**Всемирный форум для согласования правил
в области транспортных средств****Рабочая группа по пассивной безопасности****Пятьдесят девятая сессия**

Женева, 9–13 мая 2016 года

**Правила № 129 (усовершенствованные
детские удерживающие системы)****Предложение по поправкам серии 01
к Правилам № 129 (усовершенствованные детские
удерживающие системы)****Представлено экспертом от Европейской ассоциации
поставщиков автомобильных деталей***

Рис. 1

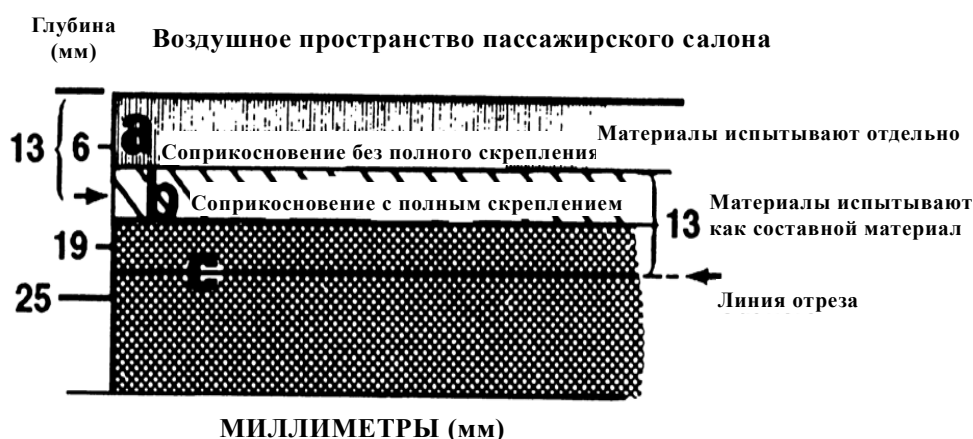
1. **Определения**
"Воздушное пространство пассажирского салона" означает пространство в пассажирском салоне, которое обычно содержит регенерируемый воздух.
2. **Отбор материалов (см. рис. 1 ниже)**
 - 2.1 **Считается, что требованиям пункта 6.1.6 отвечает любая часть однородного или составного материала, расположенная в пределах 13 мм воздушного пространства пассажирского салона.**
 - 2.1.1 **Требования пункта 6.1.6 считают выполненными в том случае, если любой материал, который не прикреплен к другому(им) материалу(ам) в каждой точке соприкосновения, подвергается испытаниям отдельно.**

- 2.1.2 Требования пункта 6.1.6 считают выполненными в том случае, если любой материал, который прикреплен к другим материалам в каждой точке соприкосновения, подвергается испытаниям вместе с этим(ми) другим(ми) материал(ами) как составной материал.

Материал А не прикреплен к материалу В в месте их соприкосновения и испытывается отдельно.

Часть материала В расположена в пределах 13 мм воздушного пространства пассажирского салона, и при этом материалы В и С скреплены в каждой точке соприкосновения; следовательно, материалы В и С подвергают испытаниям как составной материал.

Разрез делается в материале С таким образом, чтобы получить образец толщиной 13 мм, как это показано на рис. 1.

Рис. 2

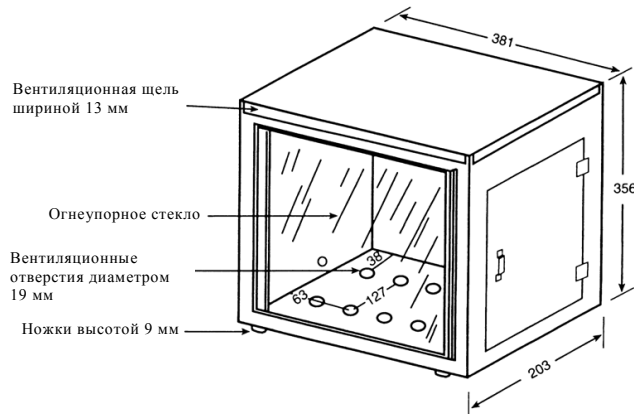
- 3.1 Испытание проводят в металлической камере в целях защиты испытательных образцов от сквозняка. Внутренние размеры камеры составляют 381 мм в длину, 203 мм в ширину и 356 мм в высоту. В камере предусмотрено застекленное окошко для наблюдения, расположенное в передней стенке; отверстие, которое может закрываться, для установки в нее держателя с образцом; а также отверстие для подсоединения патрубка газовой горелки. Для целей вентиляции в камере предусмотрены щель шириной 13 мм в верхней части, десять отверстий в основании диаметром 19 мм каждое, а также ножки, чтобы приподнять дно камеры на 10 мм, как это показано на рис. 2.
